## Dodatek č. 2 ke Smlouvě o dílo č. 0079/0/OMI/17

- 2.1. Výše uvedené smluvní strany uzavřely dne 29. 11. 2017 Smlouvu o dílo na realizaci veřejné zakázky „ZŠ a MŠ Barrandov I., objekt Chaplinovo nám. 615/1, Praha 5 – Hlubočepy – sociální zázemí pro sportovní areál“ ve znění jejího Dodatku č. 1 ze dne 13. 03. 2018 (dále jen „Smlouva“) a objednatel se zavázal za toto dílo uhradit sjednanou cenu ve výši 11.250.198,45,- Kč bez DPH, tj. 13.612.740,13,- Kč včetně DPH.

**ZMĚNOVÝ LIST****03/2018**ze dne: **10.05.2018**projekt: **ZŠ a MŠ Barrandov I., sociální zázemí pro sportovní areál**místo: **Chaplinovo nám. 615/1, Praha 5 - Hlubočepy**

<b>ZMĚNOVÝ LIST</b>		<b>04/2018</b>
<b>ze dne:</b>	<b>28.05.2018</b>	
<b>projekt:</b>	<b>ZŠ a MŠ Barrandov I., sociální zázemí pro sportovní areál</b>	
<b>místo:</b>	Chaplinovo nám. 615/1, Praha 5 - Hlubočepy

Podklad k ZL č. 4

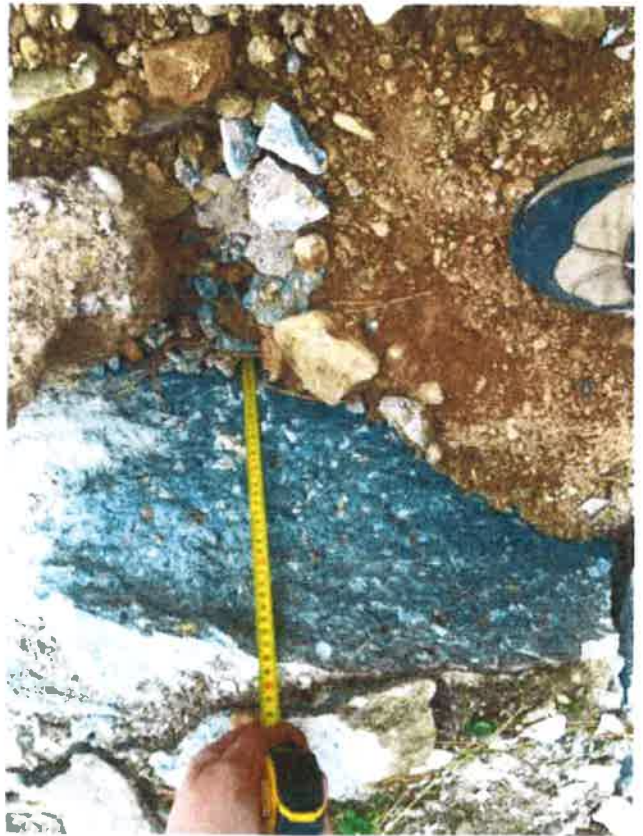
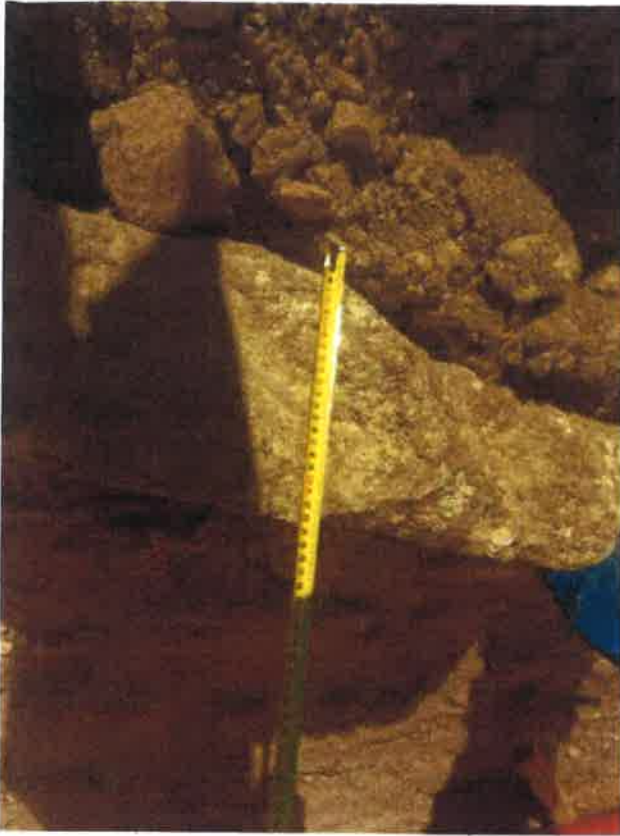
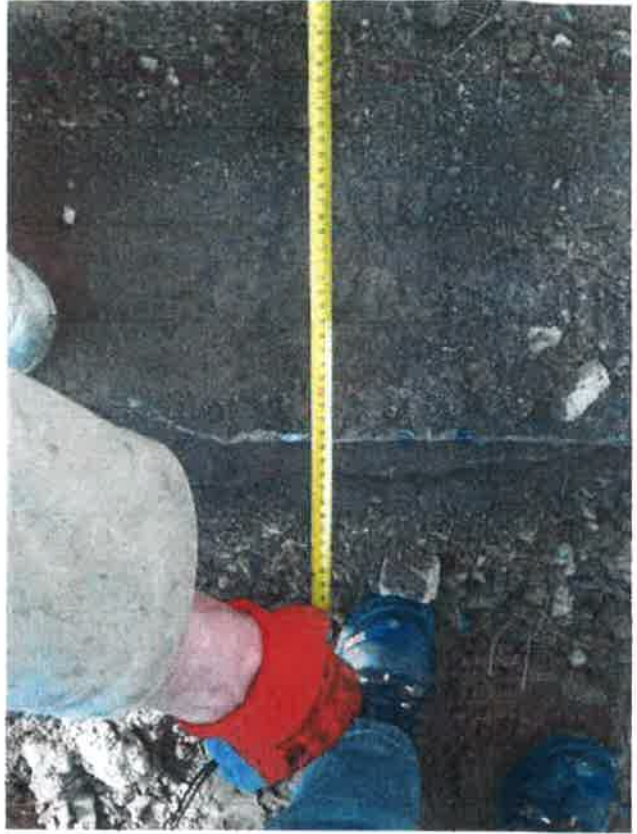
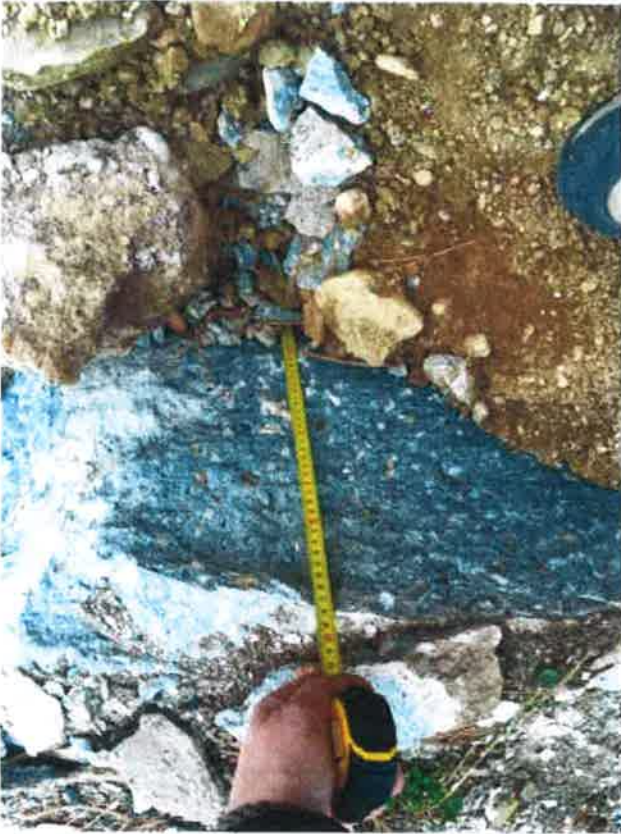
Na KD 07 9.3.2018 byla zadána průběžná evidence a dokumentace nadměrné tloušťky obetonování potrubí kanalizace a podkladních betonů pod manipulačními plochami.

Skutečnosti zjištěné při odkrytí svrchních vrstev manipulačních ploch a obetonování potrubí kanalizace jsou zdokumentovány v přílohách. Jedná se o vícenákłady vzniklé při bourání konstrukcí z betonu, vč. souvisejících zemních prací.

Přeměřením a přepočítáním položky 37/ oddíl 7- navyšeni o 2,9 m3

Zjištěním problematického založení stavby - nesoudržné podkladní zeminy se doplňují položky násyp pláně, hutnění podkladní zeminy, ochrana základové spáry a navyšeni geologických činností při kontrolách podkladů.

Počet připojených listů:	8	Počet připojených výkresů:	1
Cena méněprací bez DPH:	<b>-124 493,81 Kč</b>	Cena víceprací bez DPH:	<b>668 513,99 Kč</b>
Výsledná cena změny bez DPH:	<b>544 020,18 Kč</b>	Nově sjednaná lhůta dokončení díla:	<b>15.10.2018</b>
Veškeré práce budou splňovat podmínky smlouvy o dílo a budou provedeny ve stejné úrovni co do jakosti materiálů, provedení apod. tak, jak požaduje nebo předpokládá dokumentace zakázky pro celé dílo.			
Podpis zmocněnce objednatele:	Podpis zmocněnce zhotovitele:

Stavba: **Přeložka NTL přípojky - doplnění 18,1m (celková délka 73,1m)**

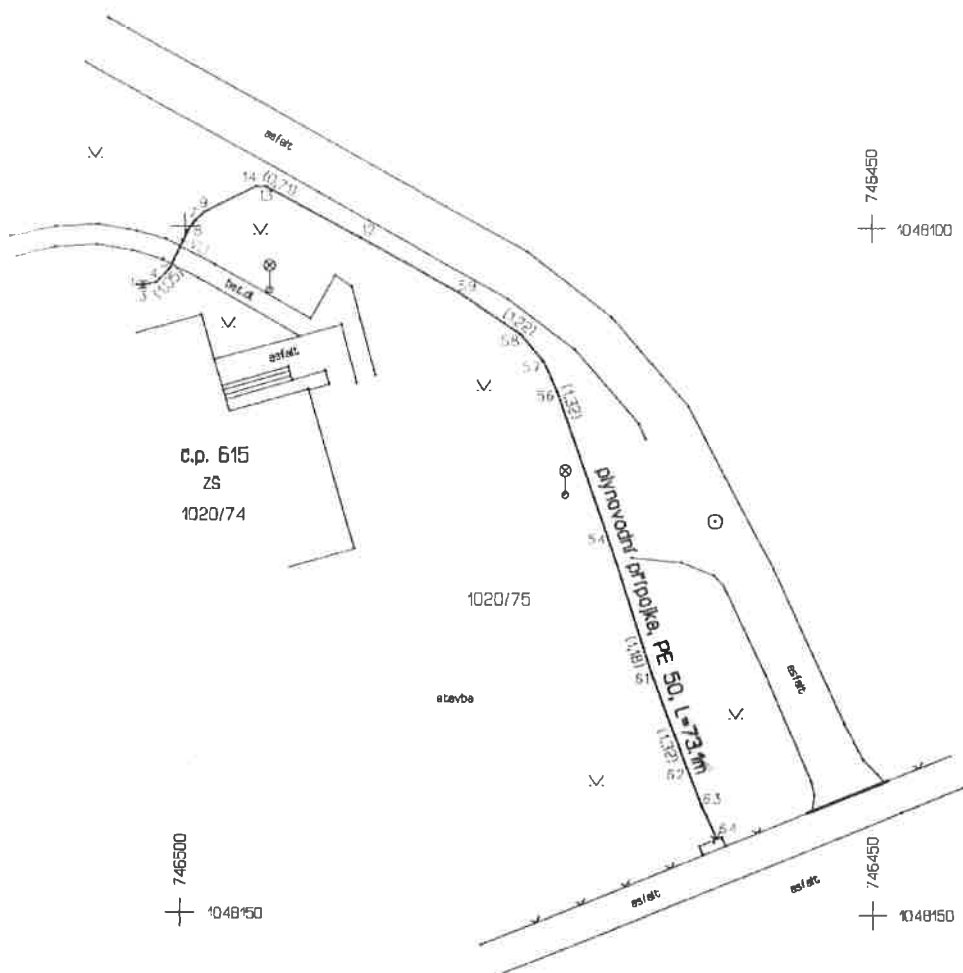
Přeložka vnitroareálové přípojky plynovodu - doplnění (oprava délky přípojky dle geodetického zaměření)

Počet připojených listů:	2	Počet připojených výkresů:	1
Cena méněprací bez DPH:	0 Kč	Cena víceprací bez DPH:	27 807 Kč
Výsledná cena změny bez DPH:	27 807 Kč	Nově sjednaná lhůta dokončení díla:	
Veškeré práce budou splňovat podmínky smlouvy o dílo a budou provedeny ve stejné úrovni co do jakosti materiálů, provedení apod. tak, jak požaduje nebo předpokládá dokumentace zakázky pro celé dílo.			
Podpis zmocněnce objednatele:		Podpis zmocněnce zhotovitele:	
 Datum: 15. 5. 2018		  IČ: 289 90 242 DIČ: CZ 289 90 242 Touzimská 588/70 197 00 Praha, Kbely e-mail: ravion@ravion.cz 2	
Datum: 15. 5. 2018		Datum:
